2022年4月26日
アドバンテック株式会社

スロットシングルボードコンピュータ PCA-6763VG-S0A1E、PCA-6763VG-S0A2E、PCI-7032G2-00A1E、PCI-7032G2-00A2E

CPUクーラー変更のお知らせ

(4) 外観変更

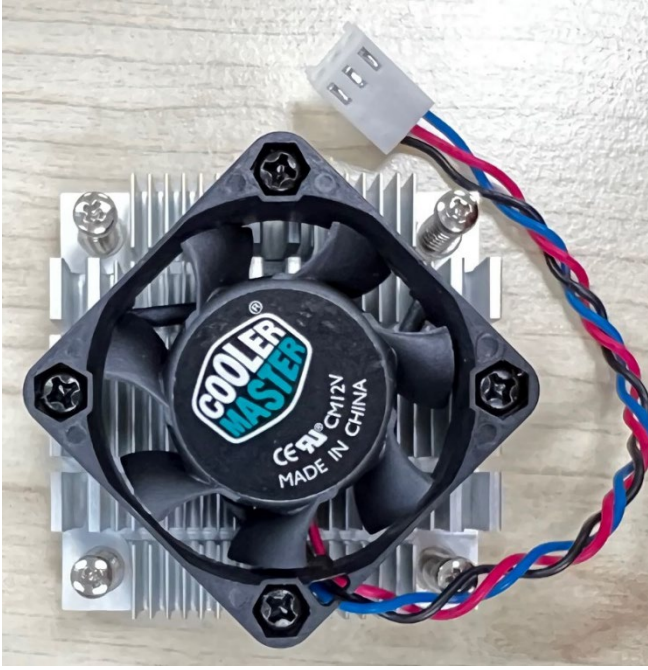
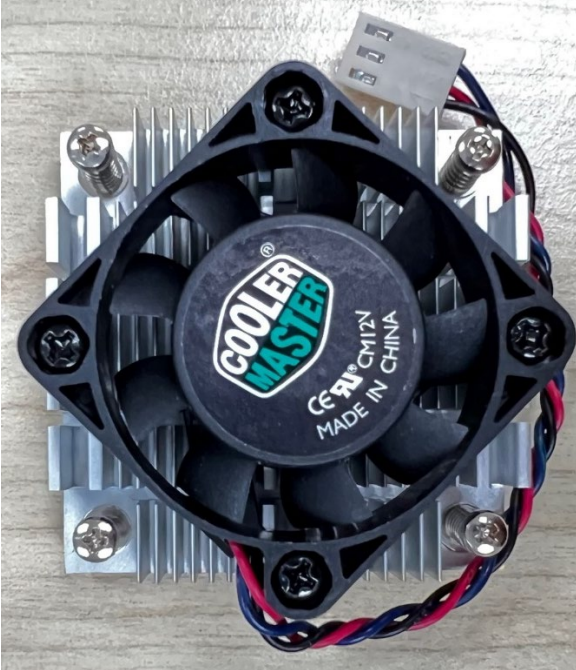
Current Fan (1960046526N001)	New Fan (1960046526N101)

7 枚羽	9 枚羽

Affected Models	Current Component	New Component	Category	Outlook Difference	Reason
PCA-6763VG-S0A1E	1960046526N001	1960046526N101	Cooler	Yes	Change to new fan due to current fan is phased out by vendor.
PCA-6763VG-S0A2E	1960046526N001	1960046526N101	Cooler	Yes	Change to new fan due to current fan is phased out by vendor.
PCI-7032G2-00A1E	1960046526N001	1960046526N101	Cooler	Yes	Change to new fan due to current fan is phased out by vendor.
PCI-7032G2-00A2E	1960046526N001	1960046526N101	Cooler	Yes	Change to new fan due to current fan is phased out by vendor.
